**AVIS RELATIF À LA PROTECTION
CONTRE LES EVENTUELS EFFETS NOCIFS ET NUISANCES
PROVOQUÉS PAR LES RAYONNEMENTS NON IONISANTS
GÉNÉRÉS PAR DES ANTENNES ÉMETTRICES STATIONNAIRES**

Commune : WAVRE - Exploitant : ORANGE

Référence exploitant : 272W1_1/32272W1_1/42272W1_1/52272W1_1

Rapport n° 1538 / 2025

Figure 1 : Vue en plan des lieux de séjour et des points de contrôle

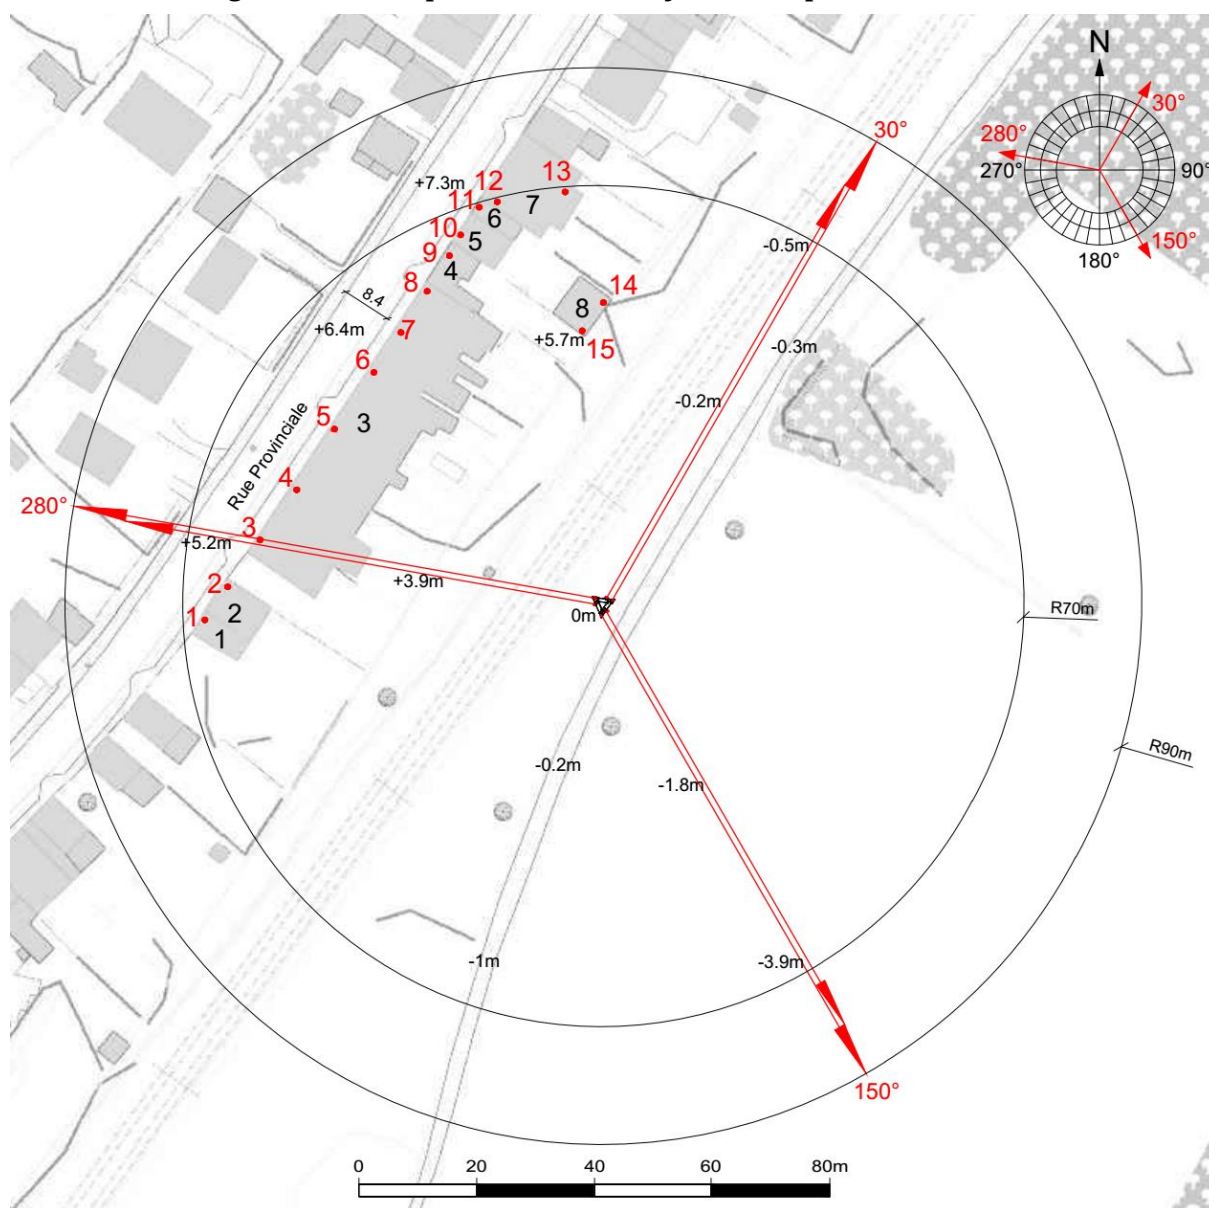
N° point de contrôle	LS	Atténuation (dB)	Indice d'exposition relatif à la limite par installation IE_i
3	LS3	3,0	0,542
2	LS2	3,0	0,456
4	LS3	3,0	0,386
13	LS7	3,0	0,338
5	LS3	3,0	0,271
12	LS7	3,0	0,269
10	LS5	3,0	0,246
8	LS3	3,0	0,223
6	LS3	3,0	0,219
7	LS3	3,0	0,216
1	LS1	3,0	0,192
11	LS6	3,0	0,096
9	LS4	3,0	0,046
14	LS8	3,0	0,022
15	LS8	3,0	0,017

En ce qui concerne les antennes de l'installation mentionnées dans le tableau 1, la distance maximale à laquelle la limite pourrait être atteinte, à l'extérieur, est égale à 84,1 m. S'il n'y a pas de LS à une distance inférieure, les antennes respectent forcément la limite d'immission.

Dans le cas des LS situés à l'intérieur des bâtiments, une atténuation d'obstacle est prise en compte et il en résulte que la distance maximale à laquelle la limite pourrait être atteinte se réduit à 60,0 m.
